新竹縣政府 函

主旨：檢送96年5月份新竹縣、市、科學園區建築法規聯席研討會會議記錄乙份，請查照。

九十六年五月份法規聯席研討會會議記錄

提案三

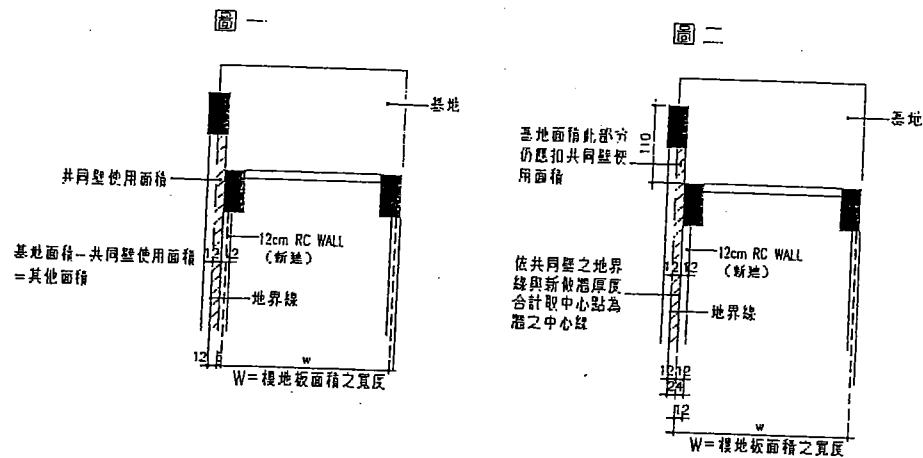
案由：安全梯自 93 年大幅修正後，需獨立區劃留設安全門，經查建築技術規則第九十七條文意旨與原三十三條圖例有關住宅（含集合住宅）進入安全梯之安全門是否不一致？提請討論。

結論：本案技術規則第三十三條圖例有關安全梯之設置仍依九十七條意旨辦理。
